改善箇所説明図

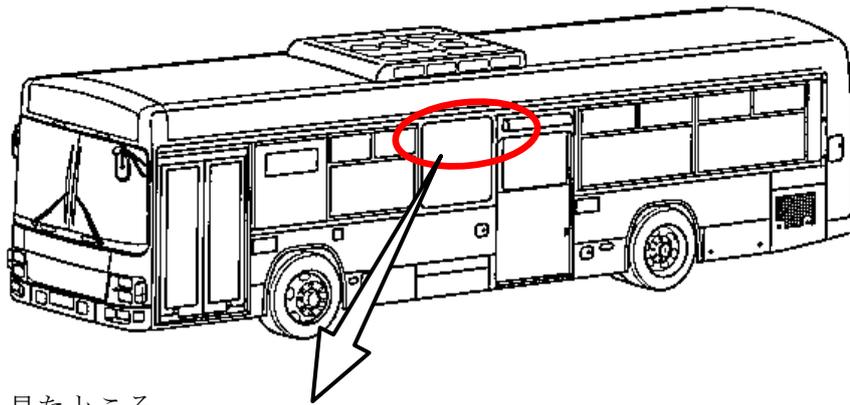
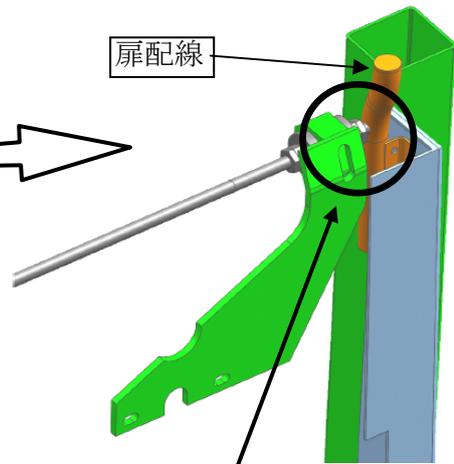
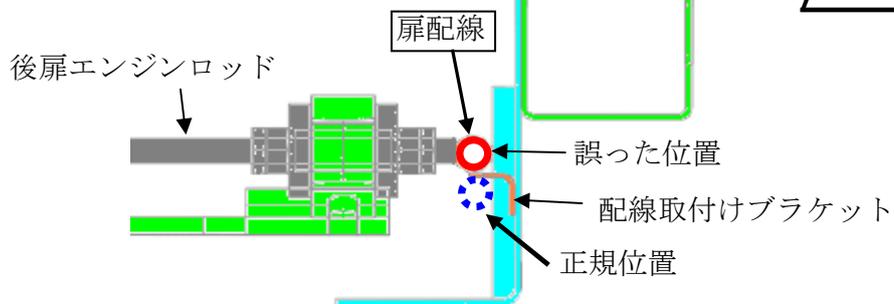
基準不適合発生箇所

挟み込み防止装置（戸先スイッチ）を取付けた後扉において、扉配線の取付け位置が不適切なため、扉エンジンロッドと干渉するものがある。そのため、そのままの状態で使用を続けると、配線が断線し、最悪の場合、扉が閉まらなくなり、運行出来なくなるおそれがある。

全車両、当該配線の取付け位置を点検し、不適切なものは、正規位置に変更する。
また、配線に損傷が見られるものは、配線を修理する。

識別：後扉点検口の開口部に白色ペイントを塗布する。
